RELATÓRIO DE ACOMPANHAMENTO DAS OBRAS PÚBLICAS

Relatório número: RAO 002/OSC/2015

Órgão / entidade: Fundação Municipal de Assistência Social de Criciúma - SC

Objeto: Contratação de empresa de engenharia, para execução das obras de reforma de uma área de 256,15m² do prédio do CRAS TEREZA CRISTINA, localizado na rua João Spillere - bairro Tereza Cristina no Município de Criciúma.

Figura 02: Projeto Arquitetônico. (Fonte: PMC)

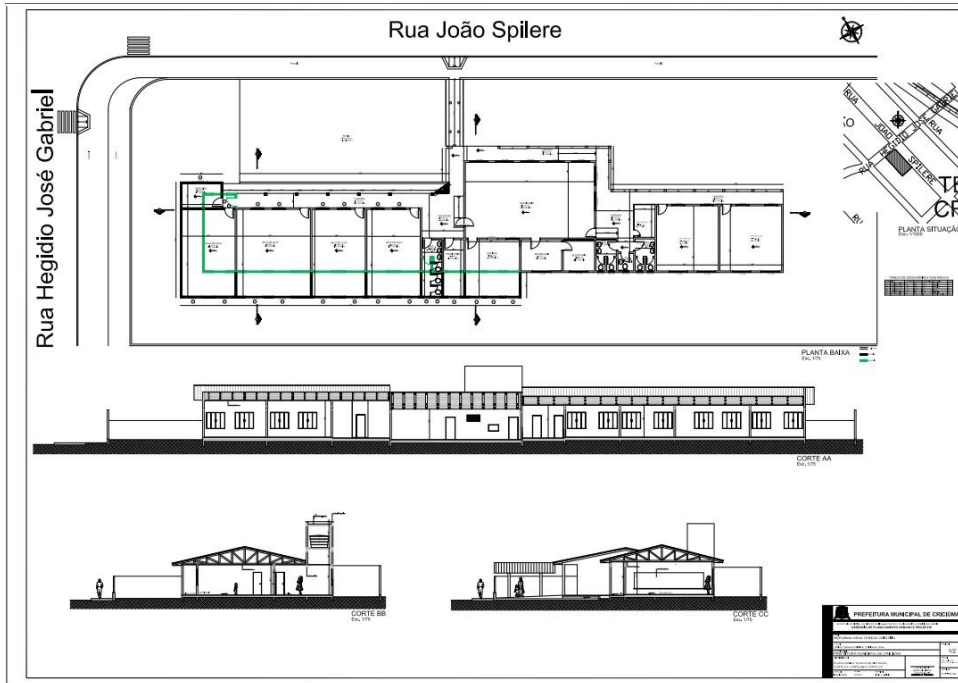
Verificou – se que o aumento da cozinha que estava previsto para a parte posterior do prédio poderia ser um pouco maior, contemplando assim um aumento da sala ali existente, pois conforme verificou – se (figura 06 do relatório fotográfico) parte da parede dessa sala ao lado da cozinha está em contato direto com o terreno o que acaba ocasionando problemas de infiltrações estrutura.

Também foi verificado que o projeto poderia ser otimizado para melhorar o desempenho da edificação após concluída, a sugestão de melhoria no projeto levantada pelos integrantes do Observatório Social de Criciúma e pelo pessoal do CRAS Tereza Cristina com relação ao aumento da sala que encontra – se ao lado da cozinha e possui suas paredes em contato direto com o solo será levado ao responsável técnico pela obra da prefeitura pelo voluntário Nelson Gaidzinski.
